RA6M3 MCU グループ用評価キット EK-RA6M3 v1

Errata

Renesas RAファミリ
RA6シリーズ

図 1 C28、C29 の位置

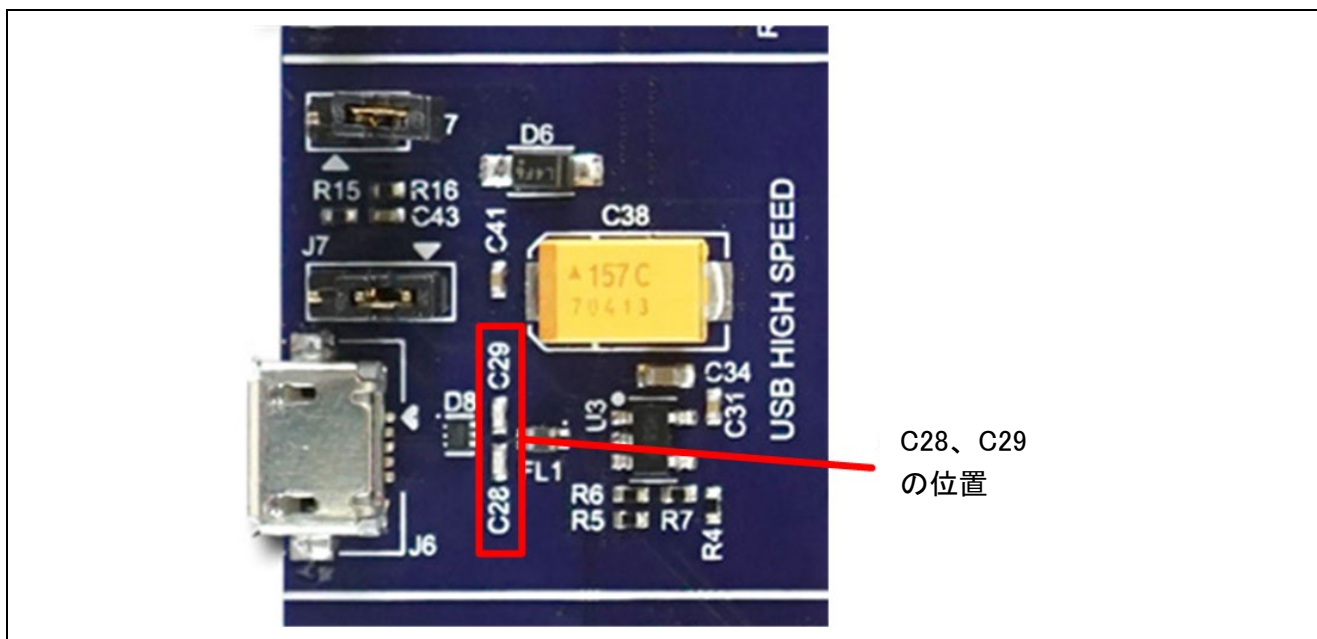
USBHS ポートを仕様上の最大速度で動作させると、接続性の問題や性能低下が生じることがあります。

USBHS ポートの機能向上のため、C28 と C29 のコンデンサを取り除いてください。

図2 シルクスクリーン印刷によるパッケージタイプ表示

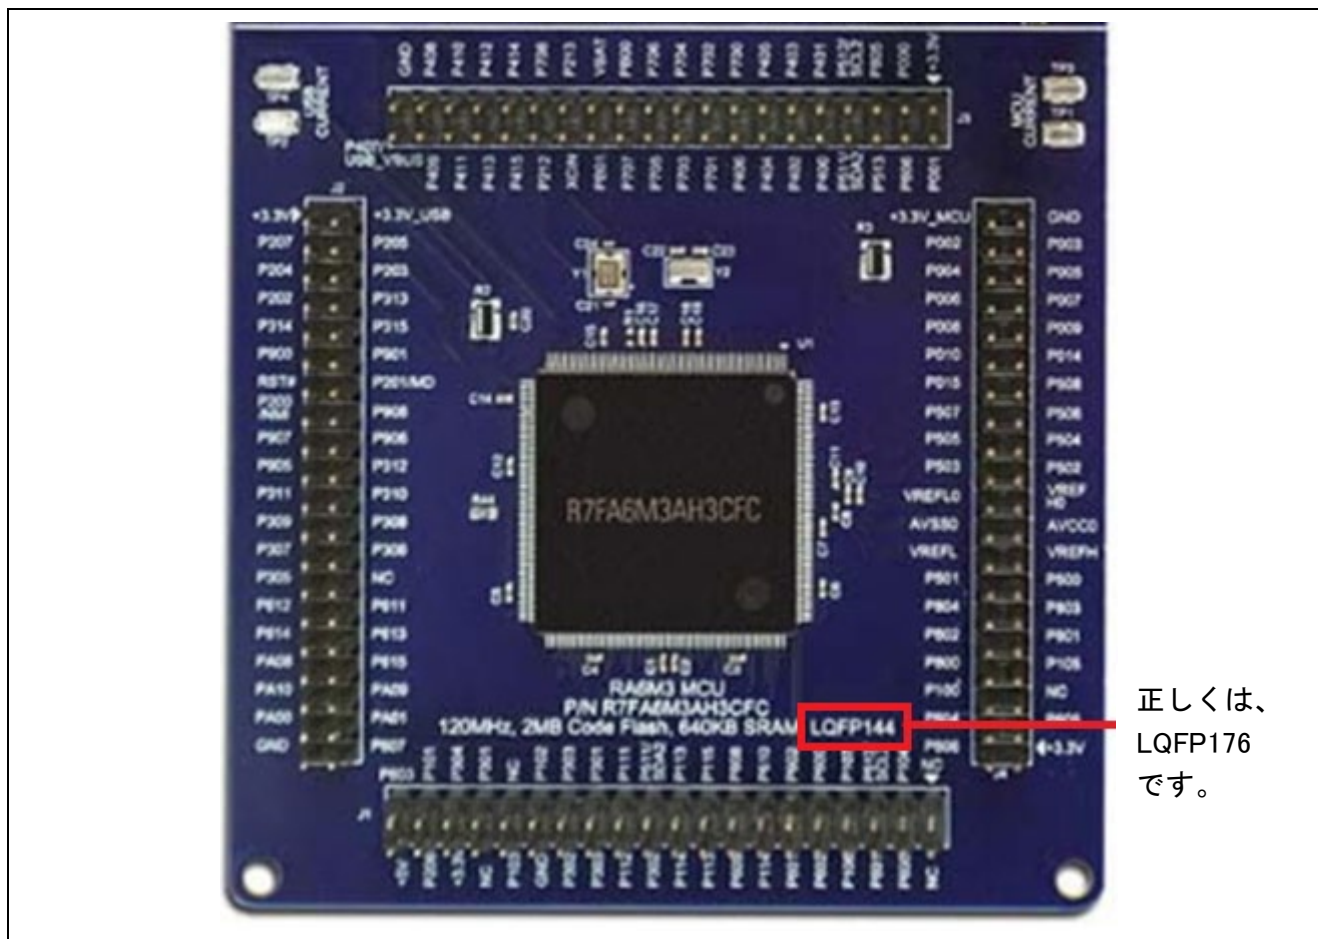
EK-RA6M3 評価ボード上に印刷表示されている RA6M3 MCU パッケージタイプ LQFP144 は正しくありません。EK-RA6M3 評価ボード上に搭載されている実際のパッケージタイプは LQFP176 です。

対策は不要です。下記の対象となるキットより後に製造されたキットの評価ボードでは、正しいパッケージタイプ LQFP176 が印刷表示されています。
